### Terminál a ÚPN Trenčína – sumarizácia.

#### VÝREZ Z ÚZEMNÉHO PLÁNU S VYZNAČENÍM JEDNOTLIVÝCH STAVIEB TERMINÁLU.

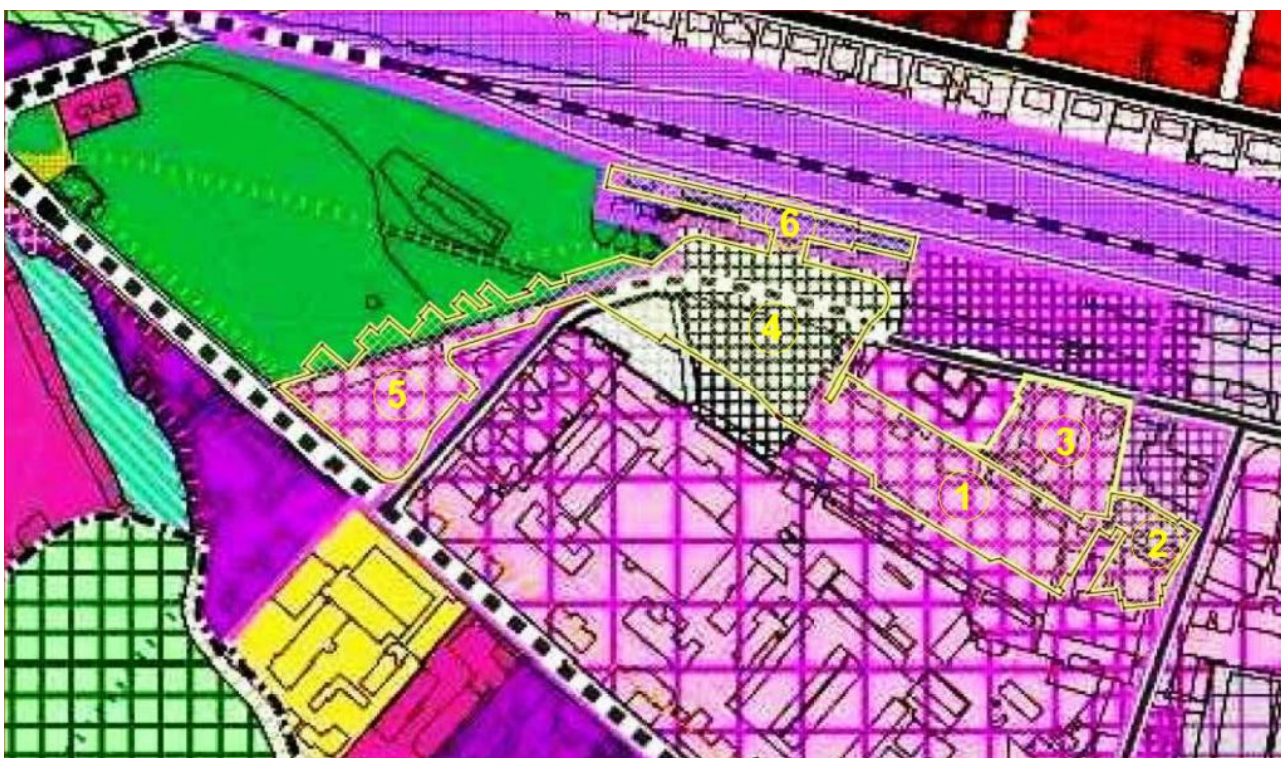
Diskutovať o tom, či stavba č.6 – železničné nádražie – je v súlade s územným plánom alebo nie je úplne zbytočné. V tomto prípade ide o prestavbu jestvujúcej budovy bez zmeny jej účelu. Zaujímajú ma preto len tie ostatné stavby.

Stavby č. 1, 2 a 3 sú dopravnými stavbami. ÚPN v tomto priestore vo svojej záväznej časti počíta s polyfunkčnými objektami bývania a občianskou vybavenosťou. V textovej časti (záväzná časť) sa o tomto území v časti C.1.2.4 píše:

**Objekty č. 1, 2 a 3, teda autobusové nástupištia s dvomi podlažiami parkovísk na streche, dielne a servis autobusov a otvorené parkovisko autobusov v žiadnom prípade nespĺňajú požiadavky stanovené v záväznej časti ÚPN pre túto časť mesta!**

Objekt č.4 – obchod a služby – je stavbou občianskej a obchodnej vybavenosti. ÚPN v tomto priestore vo svojej záväznej časti počíta so zariadeniami MHD/SAD a plochami zariadení cestnej dopravy s hromadnými garážami a parkoviskami.

**Nesúlad objektu č. 4 s územným plánom v tejto časti je úplne zjavný!**

Objekt č.5 – obchody, služby, kancelárske priestory (možno byty), priestory na prenájom – je stavba ktorá svojou náplňou (ak tam nakoniec budú aj byty) spĺňa požiadavky ÚPN mesta Trenčín. Problémy sú ale inde:

1, Objekt je navrhnutý aj na pozemkoch, ktoré ÚPN mesta vyhradzuje ako mestský park. V záväznej časti ÚPN sa v časti C.1.3.1 okrem iného píše:

2, Predložený návrh objektu č.05 v časti priliehajúca k Štefánikovej ulici nijako nerieši požiadavky územného plánu na jej úpravu. Zo záväznej časti ÚPN, časť C.1.3.2 vyberám:

**Objekt č. 05 obsahujúci obchody, služby, kancelárske priestory (možno byty) a priestory na prenájom ne sú, vzhľadom na hore uvedené, osadené do územia v súlade s ÚPN mesta Trenčín!**
